SUPERINTENDENCIA DE INDUSTRIA Y COMERCIO			
RAD:	13-91654- -2	FECHA:	2013-12-04 12:50:49
DEP:	2020 DIRECCION DE NUEVAS CREACIONES	EVE:	378 FASE NACIONAL INCLUIDO CAPITULO I
TRA:	11 PCT-PATENTE DE INVENCION CAPITULOS I Y II	FOLIOS:	11
ACT:	519 PRESENTACION

Asunto: Radicación: 13-91654- -2
 Trámite: 11
 Evento: 378
 Actuación: 519
 Oficio: 22445
 Folios: 11

Título de la solicitud: “Series configuradas delimitadores de flujo variable para utilizarla en un pozo subterráneo” (Pág. 1, radicado N° 13-091654-0000).

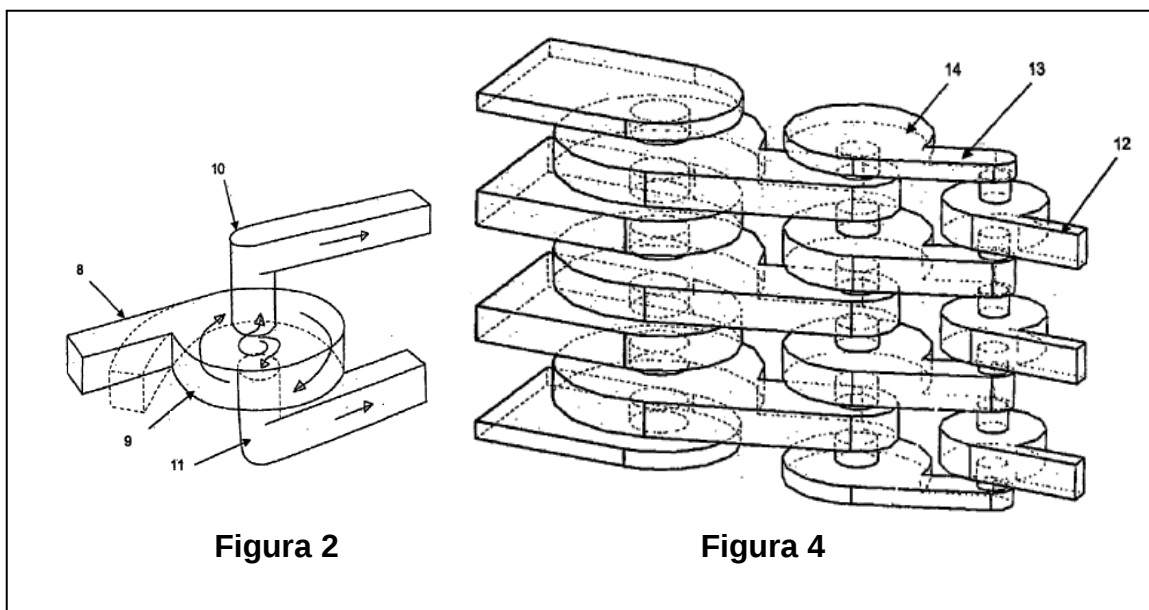
salida. (Pág. 42, reivindicación 1). Las aberturas 96, sin embargo, permiten a la composición fluida 36 fluir gradualmente en espiral hacia el interior de la salida 40. (Pág. 19, líneas 23 a 25, Fig. 4)
--	--

De acuerdo con la tabla anterior, las características esenciales de la composición de la reivindicación 1 habían sido divulgadas previamente en el documento D1, por lo tanto, la materia reivindicada no es nueva.

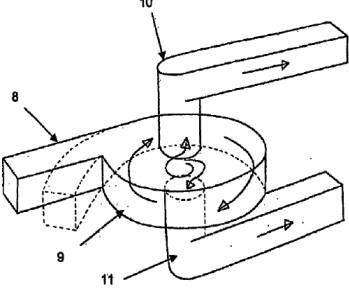
El efecto que se logra al disponer los limitadores de flujo (válvulas de vortice de control de flujo) en serie es reducir drásticamente la velocidad de salida de los fluidos de tal manera que el flujo puede ser controlado de manera más eficiente.

Por lo tanto, el problema técnico objetivo que pretende resolver esta invención se puede formular así: “¿Cómo modificar el sistema conocido en D1 para conseguir reducir drásticamente la velocidad de salida de los fluidos y controlar de manera más eficiente el proceso?”

Sin embargo, la utilización de válvulas de control de flujo dispuestas en serie para reducir drásticamente la velocidad de salida de los fluidos, ya está divulgada en el documento D2 que se refiere a una pluralidad de cámaras de vórtice a través de cada uno de los cuales el fluido fluye en forma sustancialmente espiral entre un canal de entrada y un par de salidas opuestas. (Resumen).

En consecuencia, la persona del oficio normalmente versada en la materia, incluiría acoplar varios limitadores de flujo en serie del documento D2 en el método divulgado en el documento D1 para llegar así al objeto de la reivindicaciones 6 y 7 de la solicitud. Por lo cual se consideran obvias.
